Granskningsutlåtande

Detaljplan för fastigheten Styckmästaren 1 m fl, Slakthusområdet etapp 4a i stadsdelen Johanneshov, Dp 2020-14677

Gråstreckad yta utgår från planområdet och planläggs istället i kommande etapper.

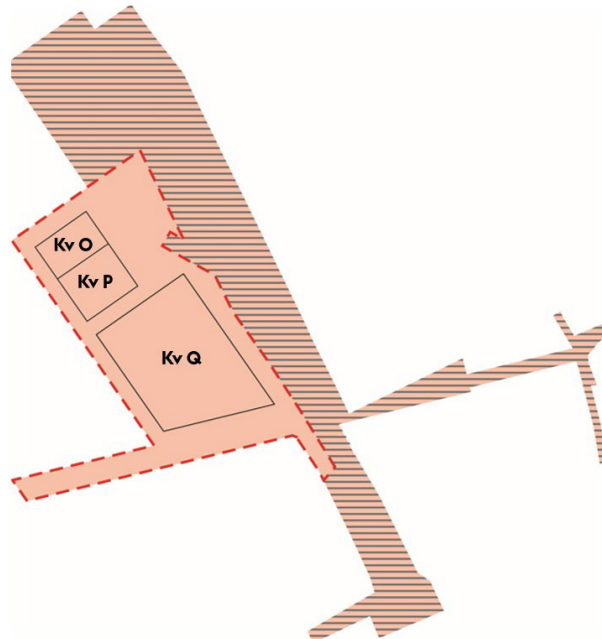
Planområdet för etapp 4a har minskats efter granskningen av detaljplanen. Den del av Arenavägen som är närmast Enskedevägen utgår och planläggs istället inom kommande etapp 4b. Resterande del av Arenavägen, kv T, kv M, del av Stockholmsarenan, de två broarna över Arenavägen samt gång- och cykeltvägen över Nynäsvägen kommer planläggas i en egen etapp, kallad etapp 4c, med något förskjutet tidplan. De utredningar som tagits fram och

som berör samtliga etapper kommer fortfarande att gälla för etapp 4a. Stadsbyggnadskontorets bedömning är att delningen av planområdet inte föranleder ändringar i utredningens slutsatser, eftersom hela utredningsområdet ingår i utvecklingen av Slakthusområdet.
